1、配电箱 AP1~AP3 是否为新做，若为新做其进线引自哪里。
新做，引自一层原变配电间

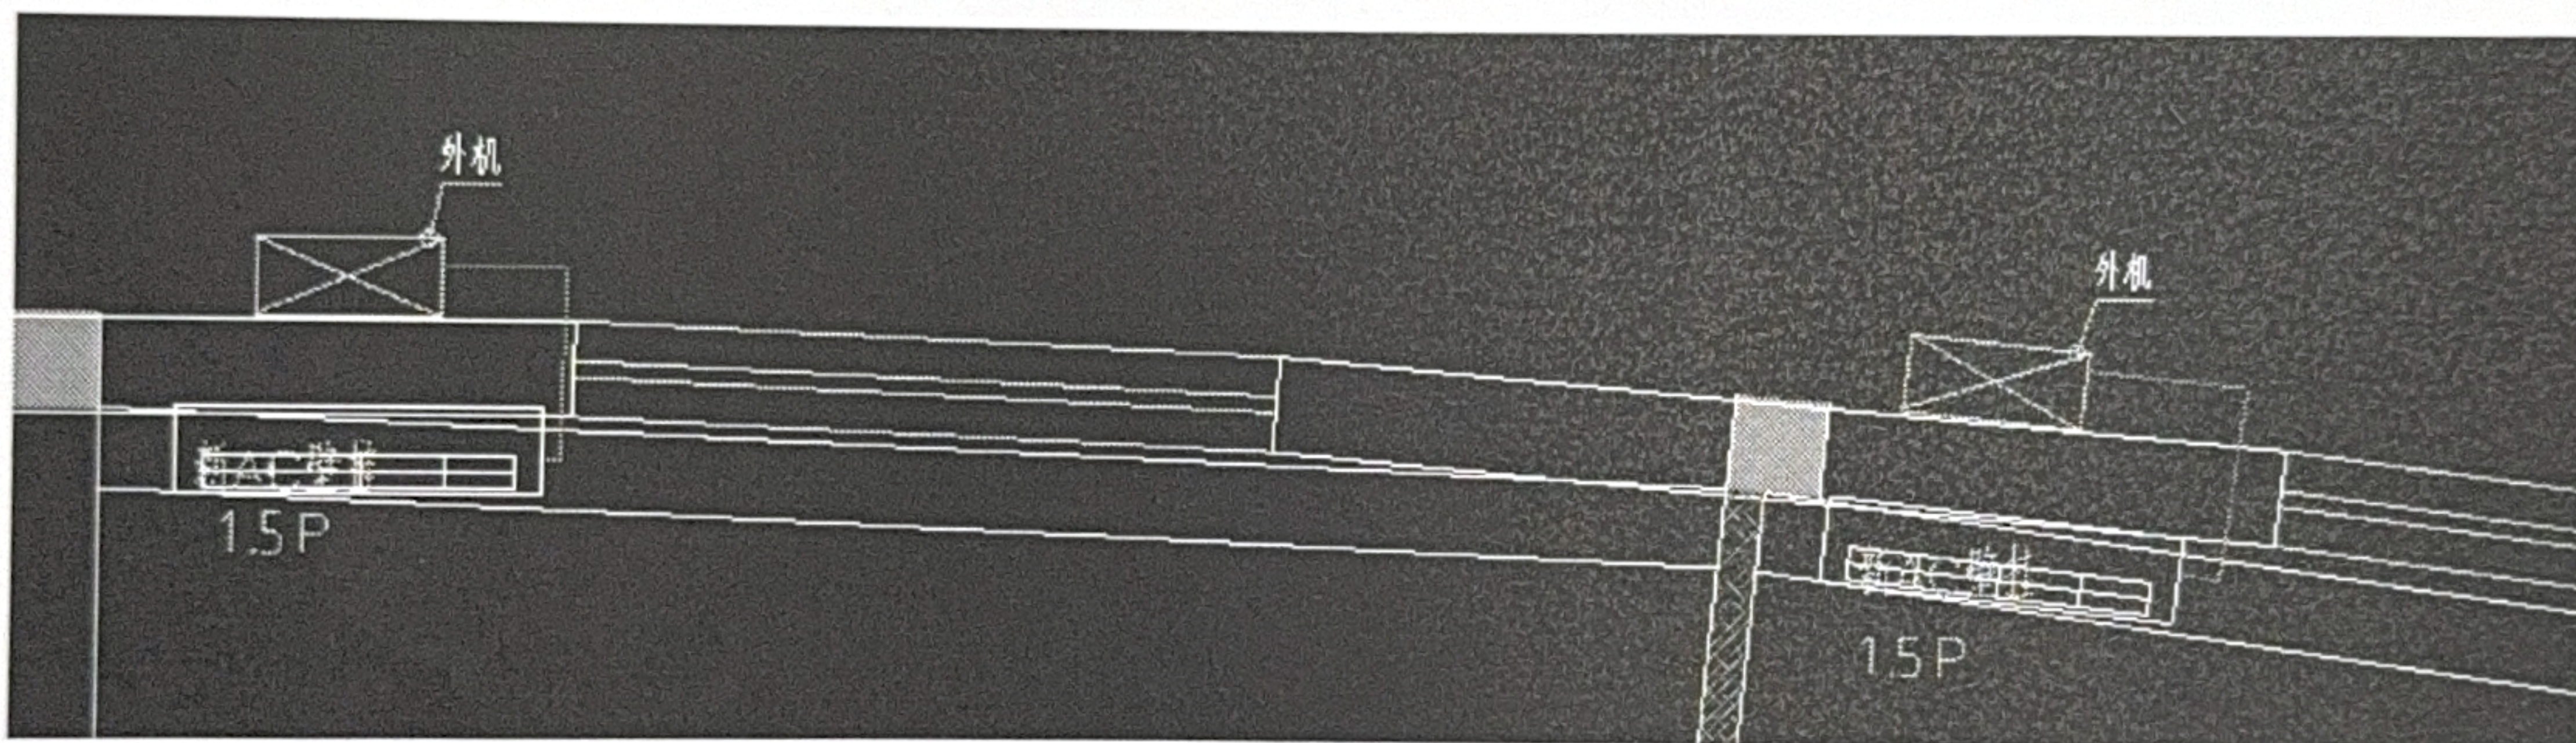
2、新建电梯是否要放入本次预算中，若放入请提供规格。
电梯做观光电梯，无障碍，载重量 1050，速度 1.0。

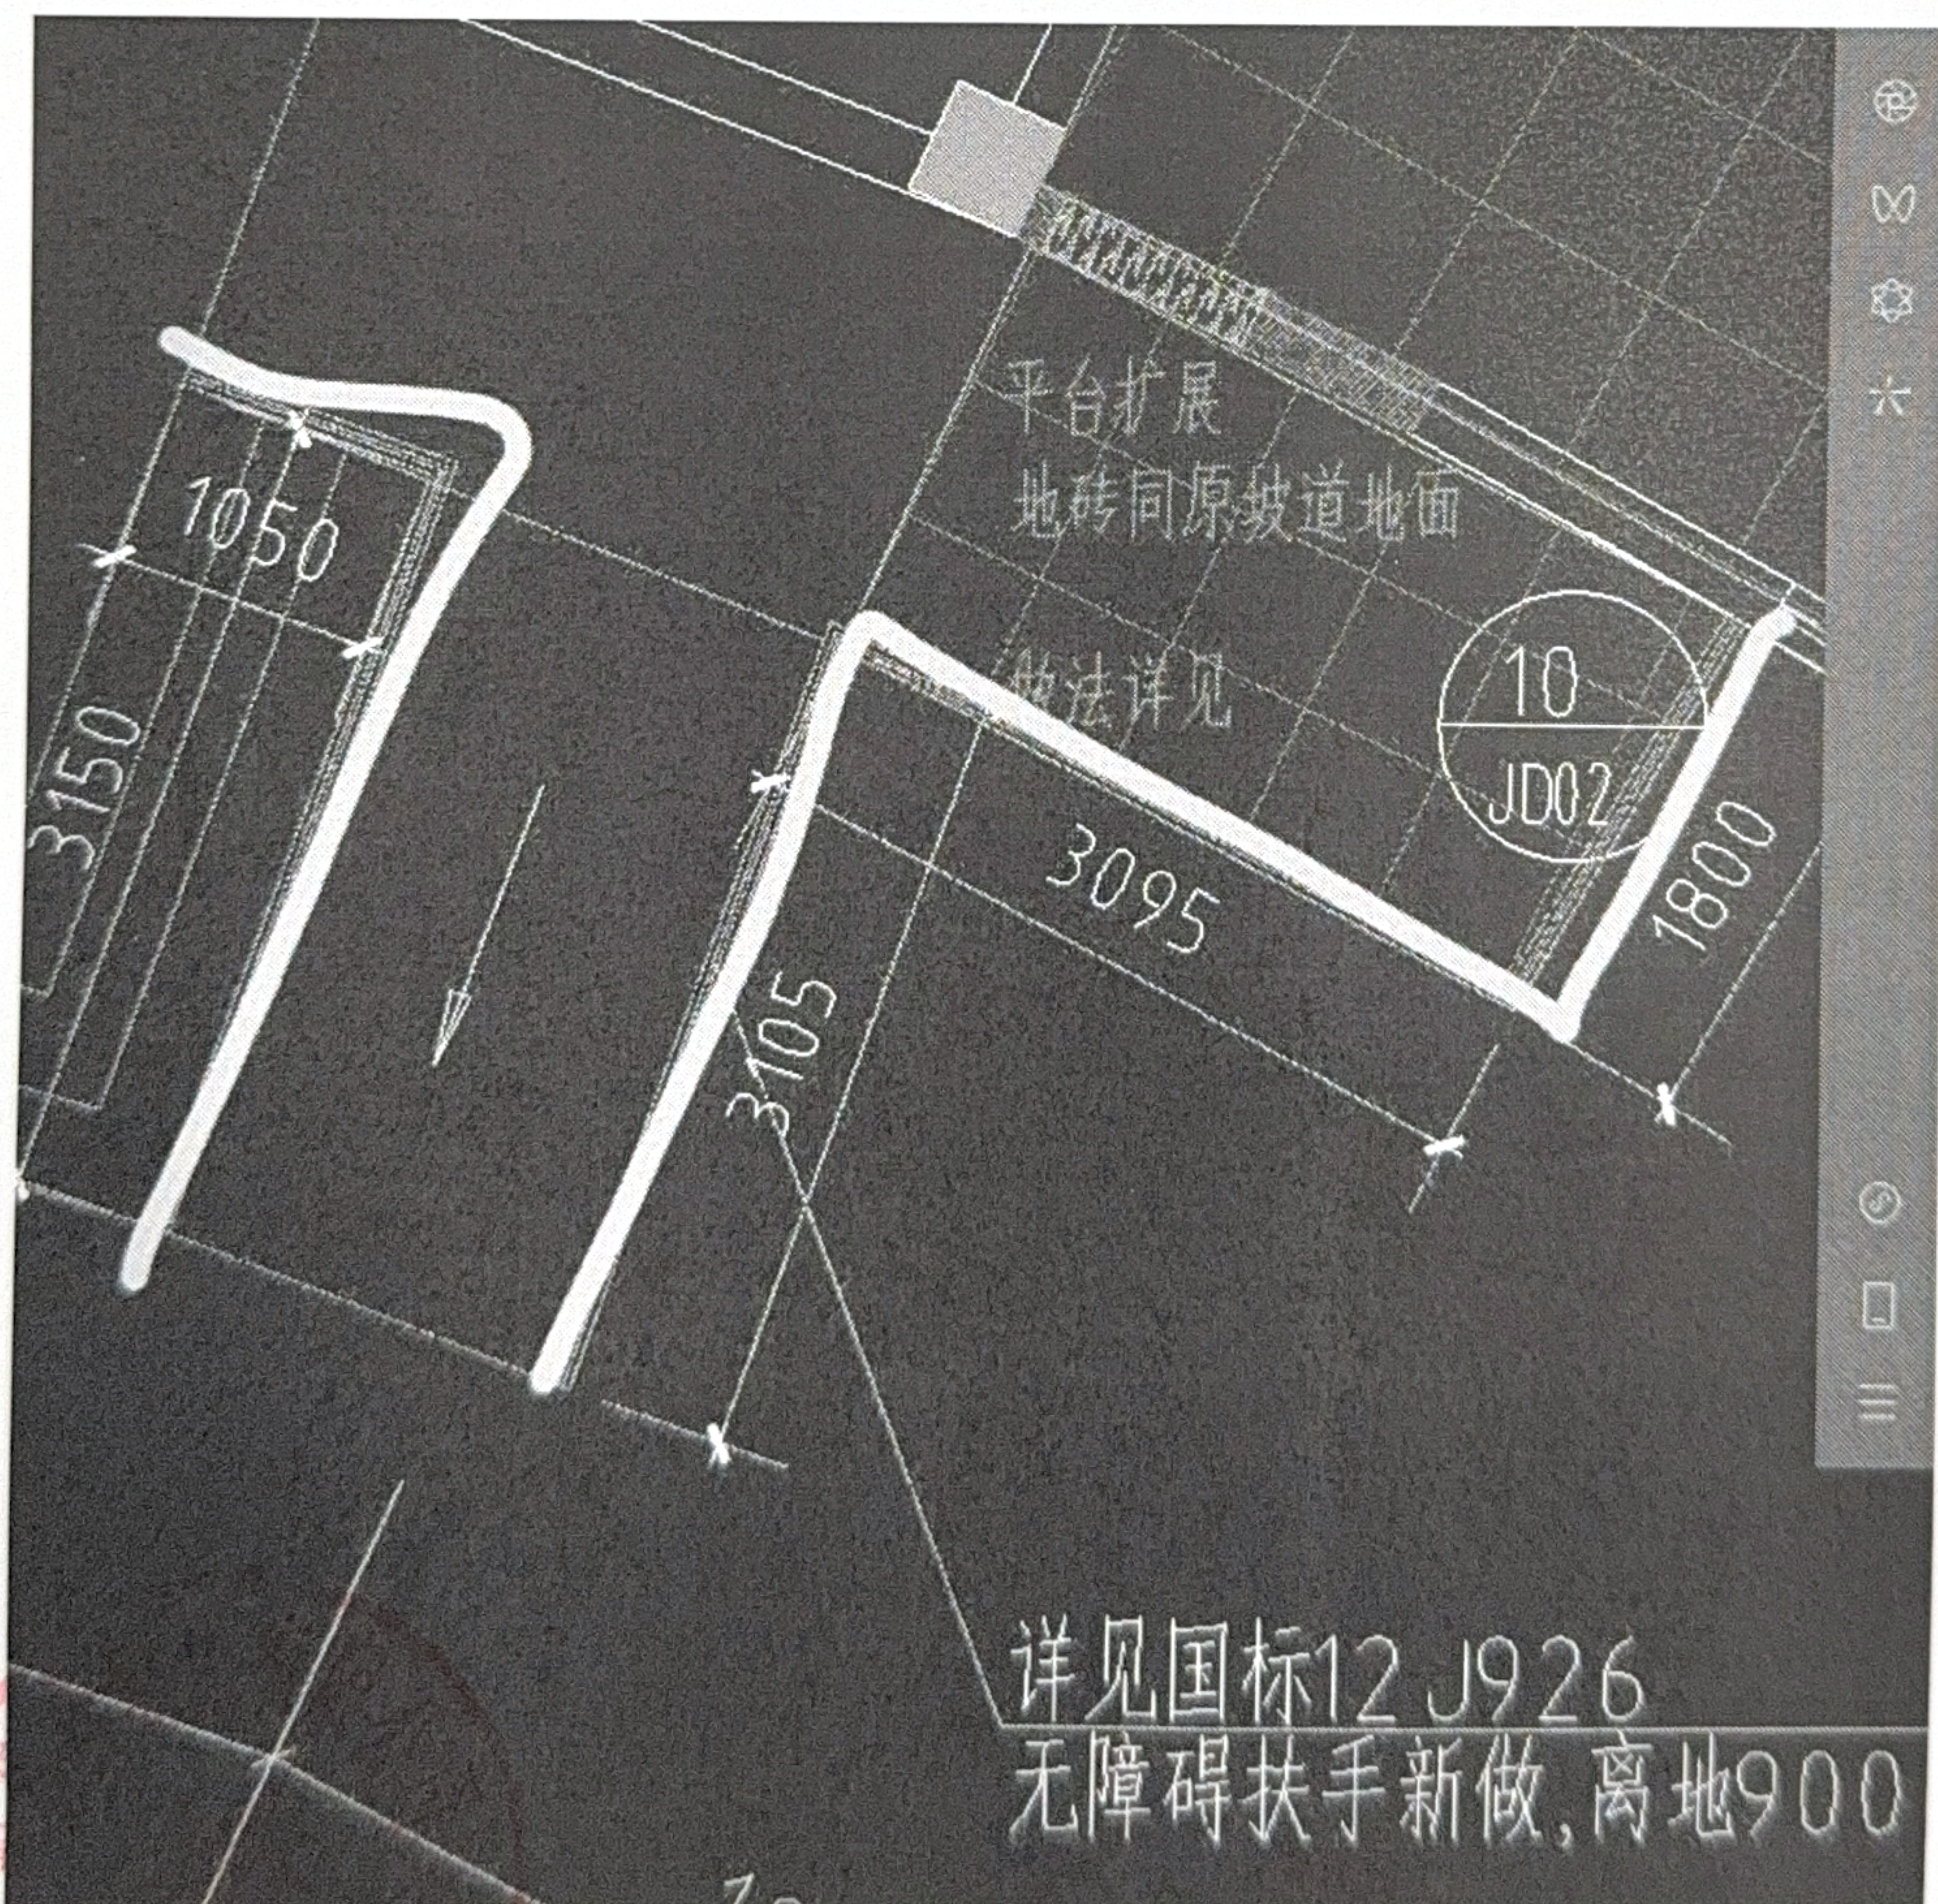
13、电梯井道要考虑底坑和顶层出屋面，这部分做砼结构，请设计明确下具体做法编入清单
已出

14、新做电梯需要的技术指标、参数、品牌等信息，便于询价
已出

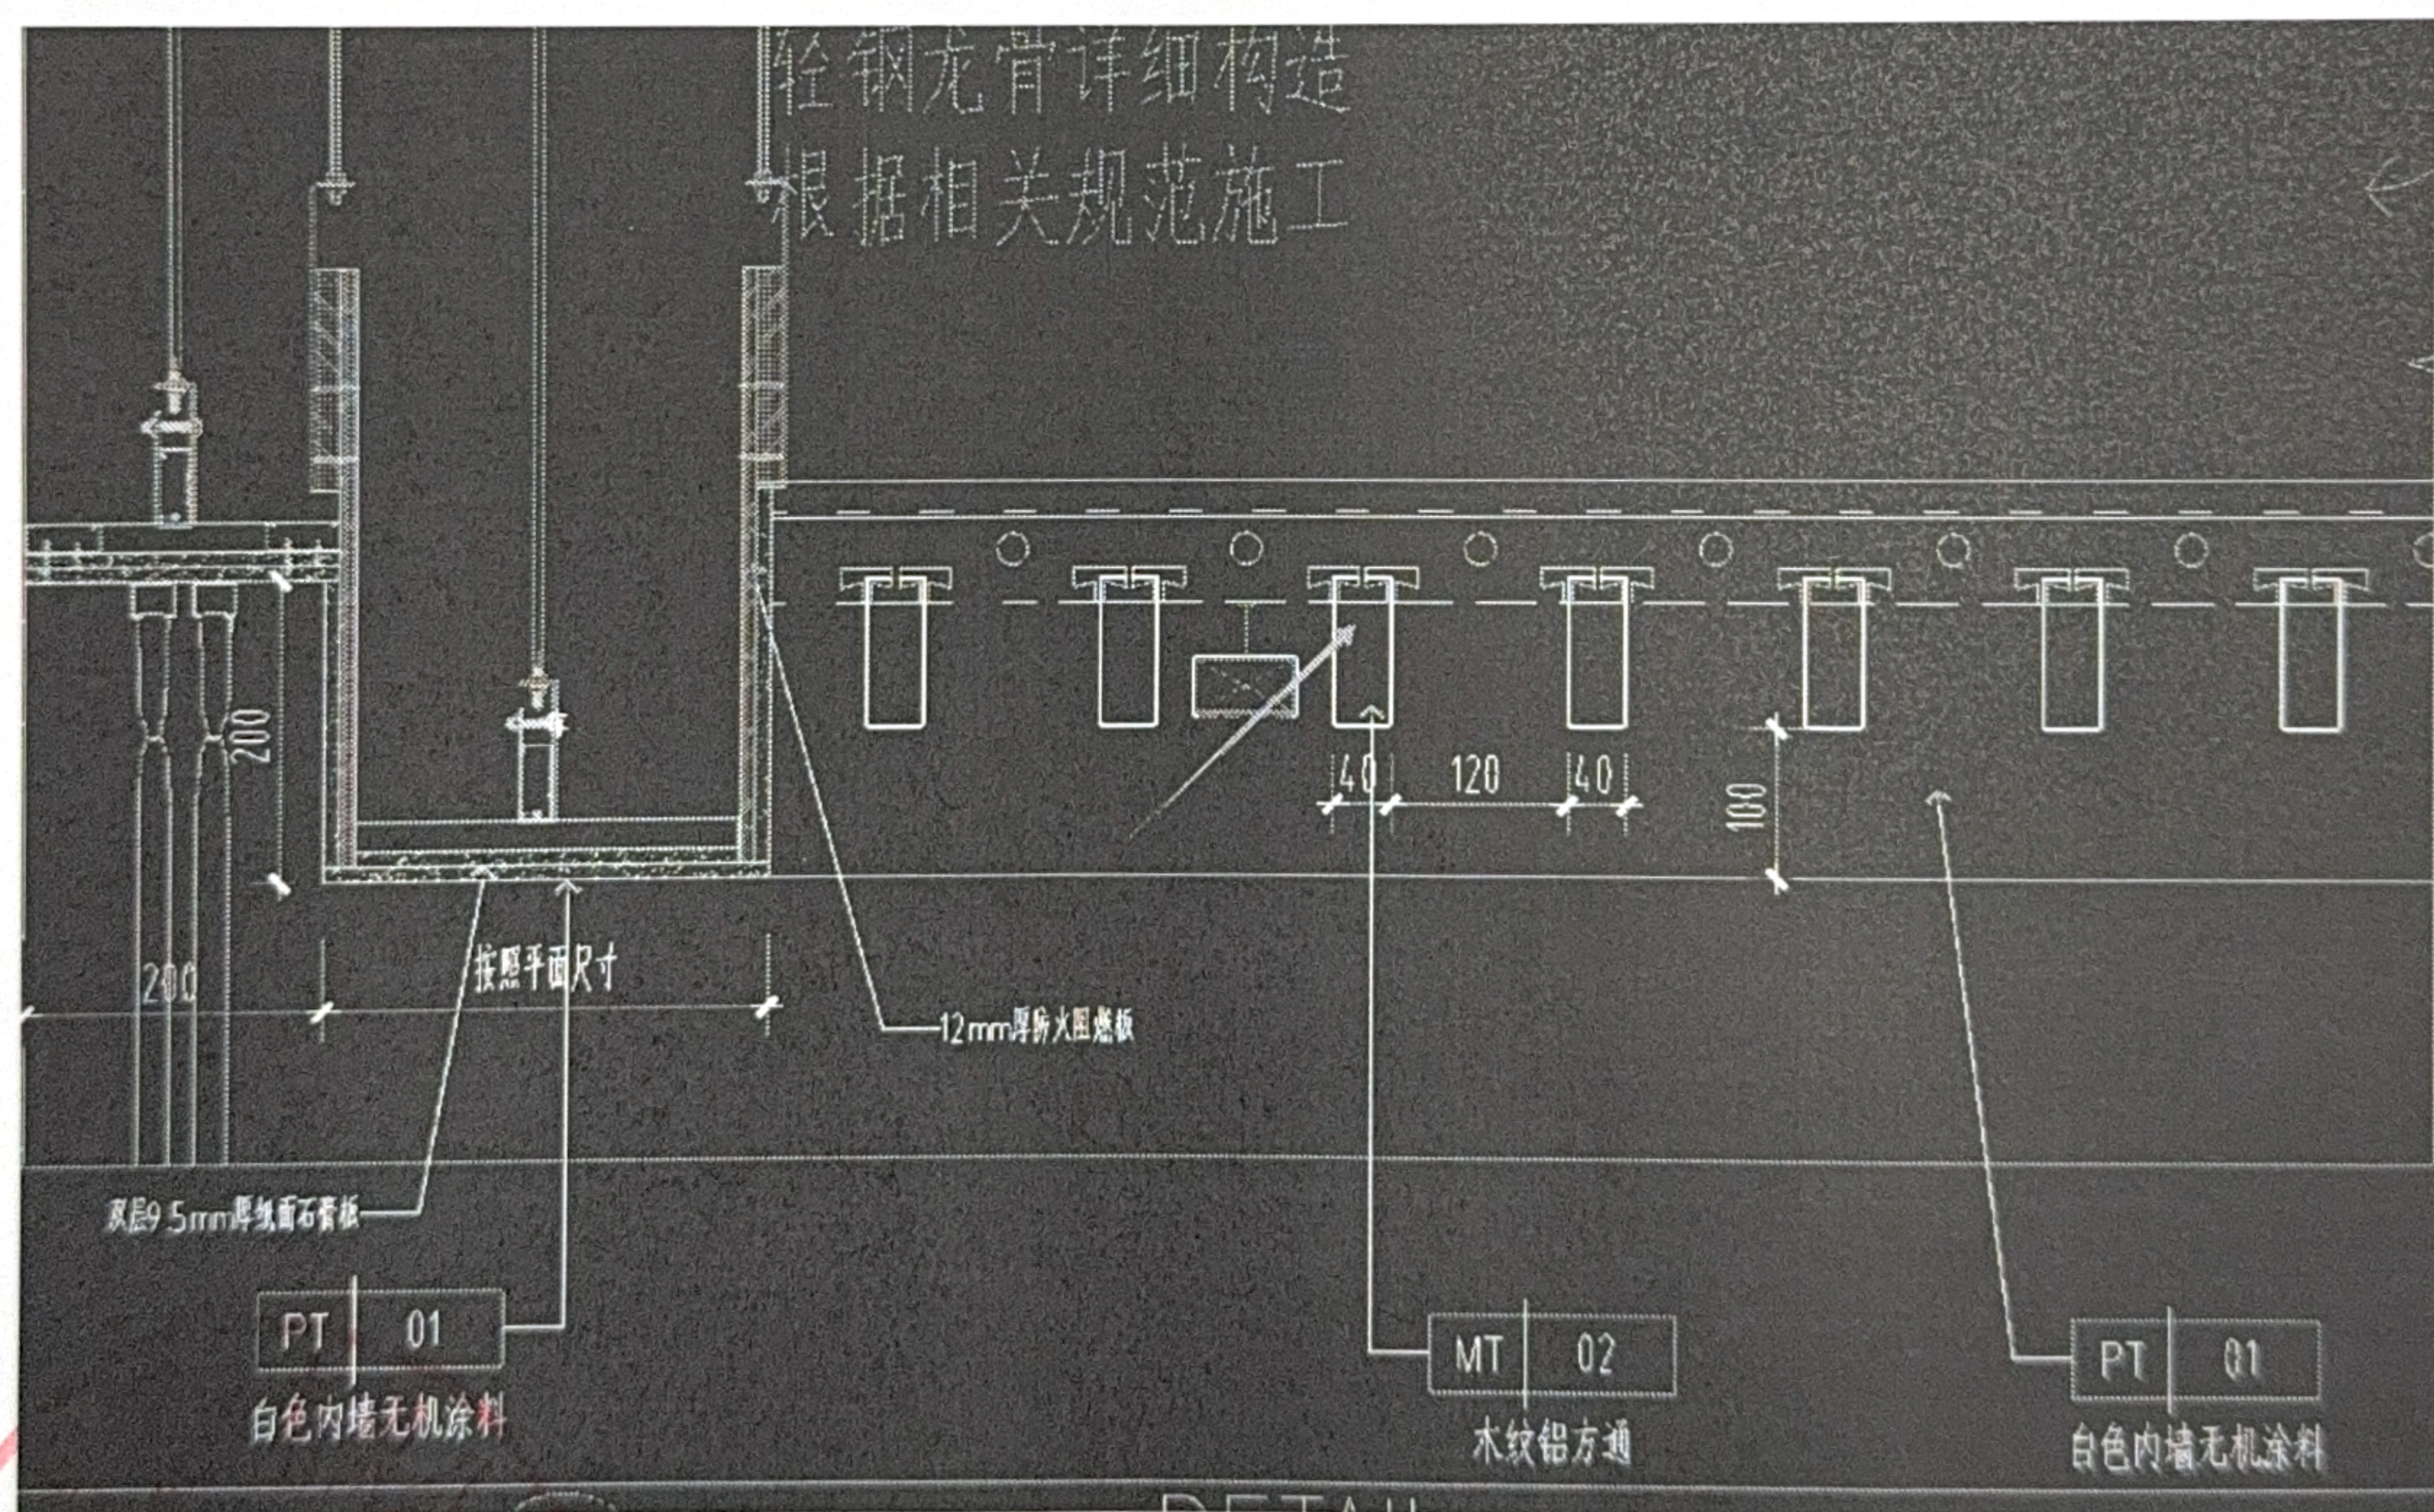
22、厨房墙面是否需要做？具体做法？砖规格厚度？CT04 墙砖 300*600*12

1. 300*600墙面砖到顶，白水泥擦缝
2. 专用胶粘结层
3. 2厚JS II 型聚合物防水涂料300mm高
4. 12厚DPM10水泥砂浆打底扫毛或划出纹道
5. 墙体不同材料交界处加订耐碱网格布，沿缝居中宽500
